Grondpakket als isolatie

Advies 1907

Trefwoorden:	Bouwbesluit 2012, industriefunctie, gelijkwaardigheid, nieuwbouw, thermische isolatie
Datum:	15 juni 2019
Status:	Definitief

Figuur 1 gedeelte van detail V-01 met funderingsbalk, gevelconstructie en betonvloer op grondpakket.

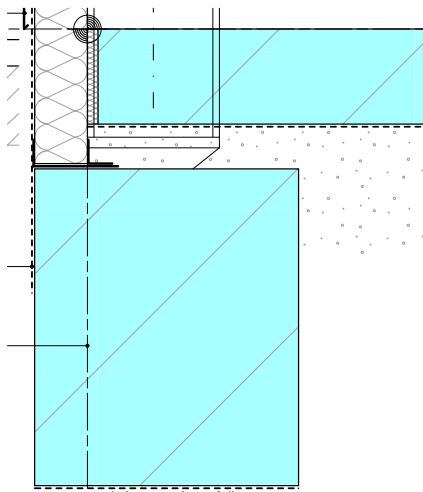
De gemeente is van mening dat onvoldoende aannemelijk is gemaakt dat bij de bepaling van de R_c-waarde een dergelijk groot grondpakket mag worden meegerekend.

Wij zijn van mening dat onvoldoende aannemelijk is gemaakt dat bij de bepaling van de R_{c} -waarde een dergelijk groot grondpakket mag worden meegerekend.

- Uit deze definitie blijkt dat het grondpakket onder de begane grondvloer geen onderdeel is van de uitwendige scheidingsconstructie.

- Artikel 5.3 vijfde lid stelt een thermische isolatie-eis aan een scheidingsconstructie. Het grondpakket mag daarom niet worden meegerekend om te kunnen voldoen aan deze prestatie-eis.

- De adviescommissie is daarom van mening dat bij de onderbouwing voor gelijkwaardigheid in dit geval als referentie een minimale warmteweerstand van $6,0 \text{ m}^2\text{K/W}$ als ondergrens moet worden aangehouden.

- De aanvrager heeft, conform de NEN 1068, berekend dat de equivalente warmteweerstand van de ongeïsoleerde begane grondvloer $6,7 \text{ m}^2\text{K/W}$ bedraagt. Naar de mening van de adviescommissie is hiermee voldoende aannemelijk gemaakt dat er sprake is van een gelijkwaardige mate van energiezuinigheid als is beoogd met het zesde lid van artikel 5.3 van Bouwbesluit 2012.

Ja, de volgens NEN 1068 berekende equivalente warmteweerstand van de begane grondvloer, waarbij het grondpakket onder de vloer is meegerekend, bedraagt $6,7 \text{ m}^2\text{K}/\text{W}$. Hoewel hiermee niet rechtstreeks wordt voldaan aan de prestatie-eis van Bouwbesluit 2012, is naar de mening van de adviescommissie voldoende aannemelijk gemaakt dat er sprake is van een gelijkwaardige mate van energiezuinigheid als is beoogd met de voorschriften.
